FAG SERVICE INFO

Umstellung des Radlager-Moduls

Zusätzliche Komponenten erforderlich

Bild 1: Bei Achsen mit der Kennung S63U müssen neben dem Radlager-Modul zusätzlich die Bremsscheibe, die Radaufnahme, die Radbolzen und die Befestigungsschrauben erneuert werden

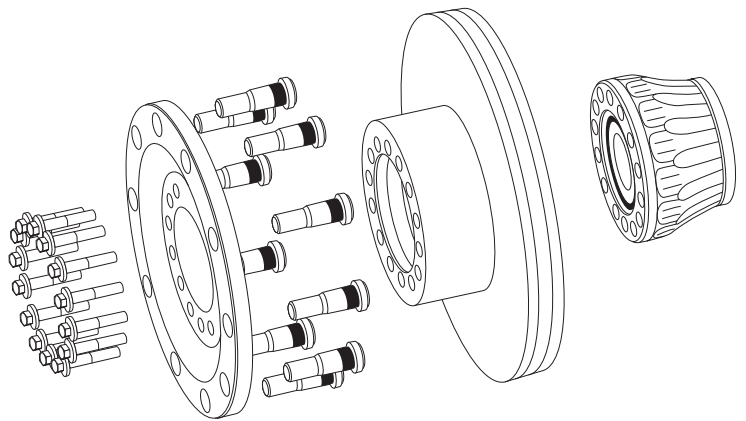
Der Bus-Hersteller Alexander Dennis hat bei den oben aufgeführten DANA-Achsen (S63U, S75U, T75U) vom Radlager-Lieferanten Timken auf FAG gewechselt.

Ist im Rahmen einer Reparatur noch ein Radlager von Timken eingebaut, müssen bei den Achsen mit der Kennung S63U, S75U und T75U **zusätzliche Komponenten** ersetzt werden.

Achs-kennung	erforderliche Komponente	Art.-Nr. Alexander Dennis	Menge
S63U	Radaufnahme	658468-3	1 x
	Radbolzen	650723-2	10 x
	Bremsscheibe	658468-4	1 x
	Befestigungsschrauben	658468-5	14 x
S75U	Radaufnahme	661391-2	1 x
	Befestigungsschrauben	661391-3	14 x
T75U	Radaufnahme	661391-2	1 x
	Befestigungsschrauben	661391-3	14 x
NDS 80	keine	-	-

Anzugsdrehmoment der Befestigungsschrauben: 236-260 Nm
